Commune de La Chapelle Spinasse

**Etude préalable à la définition des périmètres de protection autour des captages
d'alimentation en eau potable du bourg de La Chapelle Spinasse**

Avis de l'hydrogéologue agréé

Juin 2014

Figure 5. Périmètre de protection immédiat en pointillés (PPI) et périmètre de protection rapproché (PPR) en trait plein du champ captant de La Chapelle Spinasse. En jaune le PPI et le PPR de l'ancien captage et en rouge le PPI et le PPR du nouveau captage.

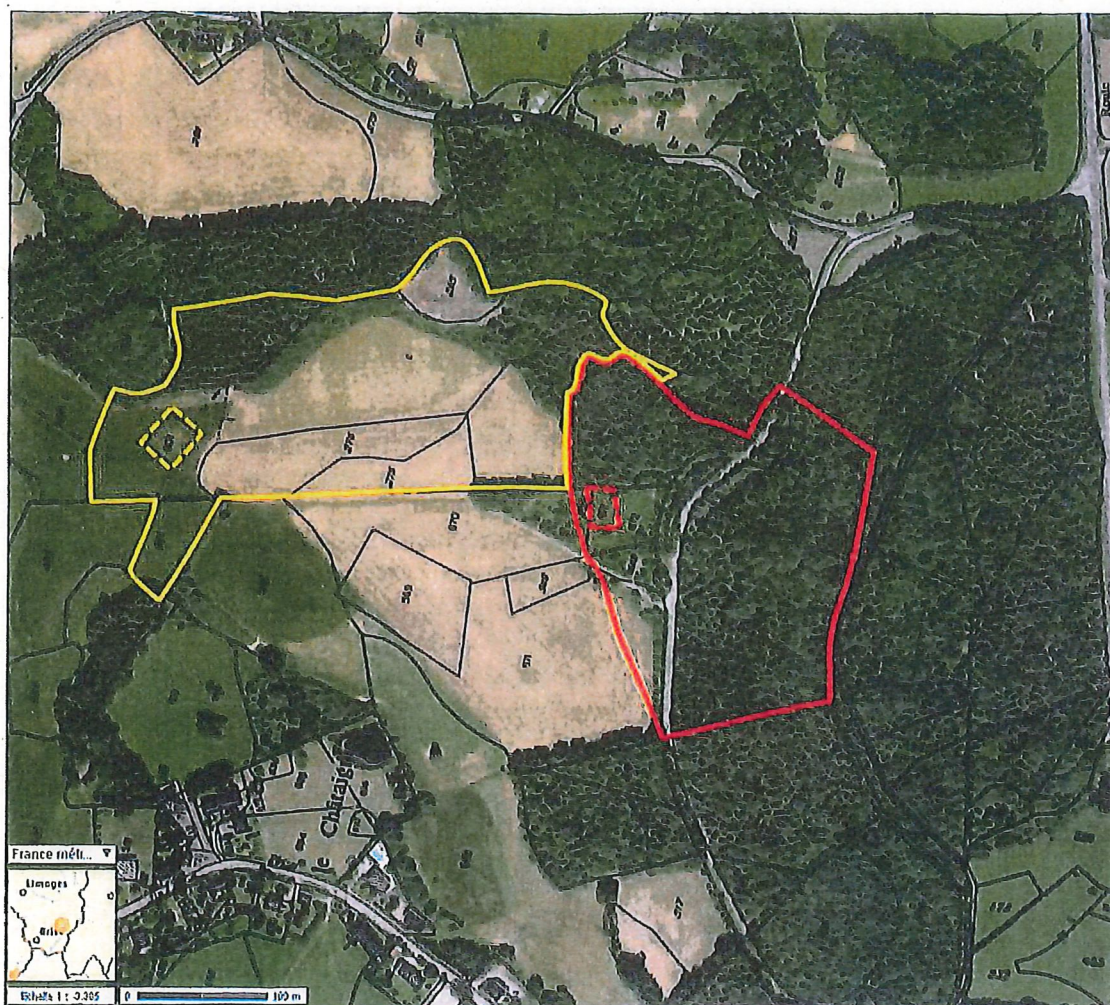
L'ensemble des périmètres de protection immédiat de La Chapelle Spinasse sont représentés Figure 5 pour les deux captages ancien et nouveau.

(i) Pour l'ancien captage, le PPI est situé sur la parcelle 601. Dans le cas de dérogation, le PPI devra être clôturé avec des piquets en bois munis de 5 rangées de fil de ronce. Des aqueducs PEHD seront positionnés sur plusieurs rigoles afin de faciliter l'accès au captage.

(ii) Pour le nouveau captage, le PPI est situé sur les parcelles 669 et 671. le PPI sera entièrement clôturé à l'aide de piquets en bois munis de 5 rangées de fil de ronce. Une barrière sera positionnée et un panneau de signalisation fixé dessus. Il sera nécessaire de réaliser des travaux d'abattages et d'élagages pour sécuriser la clôture. Un réseau de drains superficiels sera créé afin d'éliminer l'eau stagnante du périmètre et juste en amont de la parcelle. La piste empierrée sera prolongée jusqu'à la barrière de la clôture du PPI. Au niveau du regard du captage, il sera nécessaire d'aménager l'exutoire du trop-plein vers l'aval et si

possible à l'extérieur du PPI, et d'installer une crépine sur le départ. Le capot devra fermer à clés.

Le périmètre de protection rapprochée (PPR) du champ captant de La Chapelle Spinasse doit recouvrir au maximum le bassin d'alimentation du captage (cf. Figure 5).

(i) PPR de l'ancien captage : le PPR correspond à la totalité des parcelles 601, 265, 275, 276, 277(c), 524, et en partie les parcelles 562, 658a et b, 289, 278 (Figure 5 en trait plein jaune).

(ii) PPR du nouveau captage : le PPR correspond à la totalité des parcelles 669, 671, 672, 606, 560, 607, 603, 608, 309 et en partie les parcelles 562, 571, 605 (Figure 5 en trait plein rouge).
